OPL1000 A1 Module

Title	History	
Size A	Document Number <Doc>	Rev 1.2E
Date: Thursday, May 16, 2019	Sheet 1 of 2

Title	OPL1000_A1_Module		
Size B	Document Number <Doc>		Rev 1.2E
Date: Thursday, May 16, 2019		Sheet 2 of 2

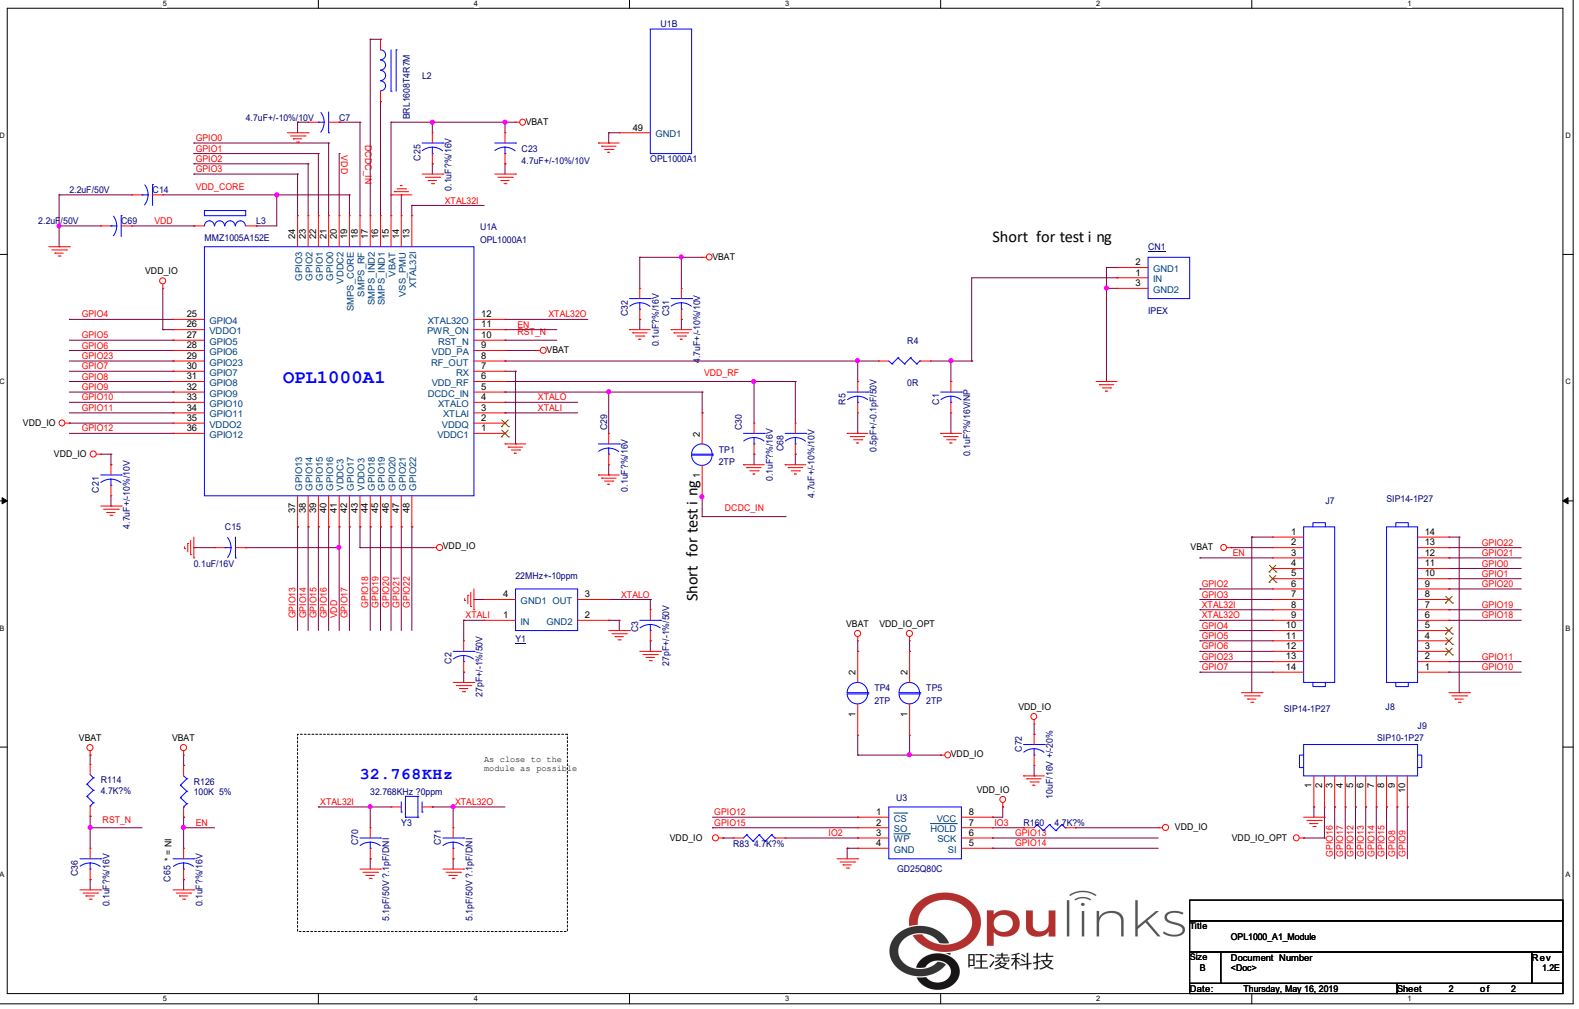
Date	Description
2018/01/23	Initial
2018/02/07	1. move out flash, 32K XTAL, C24
2018/06/15	1. Change to A1 version
2018/09/10	1. C26,C27 C28 DNI 2. Add C68, C69 L3 CN1 3. remove R3 R6 4. C14 change to 4.7uF 5. Add pi circuit on pin19,pin20
2018/10/29	1. Add Flash, 32K XTAL, RST, EN circuit
2018/11/08	1. remove C18,R82,R87,R88 (Flash part) 2. remove C20,C16, change C21 to 4,7uF 3. remove C18, change C72 to 10uF 4. remove D1,D2,C28,C26,C27 5. Change 32.768 XTAl 6. Change C70,C71 to 5.1pF
2018/12/03	1. remove C67 (Buck FB)
2019/05/16	1. C65 DNI 2. Change R126 100K ohm
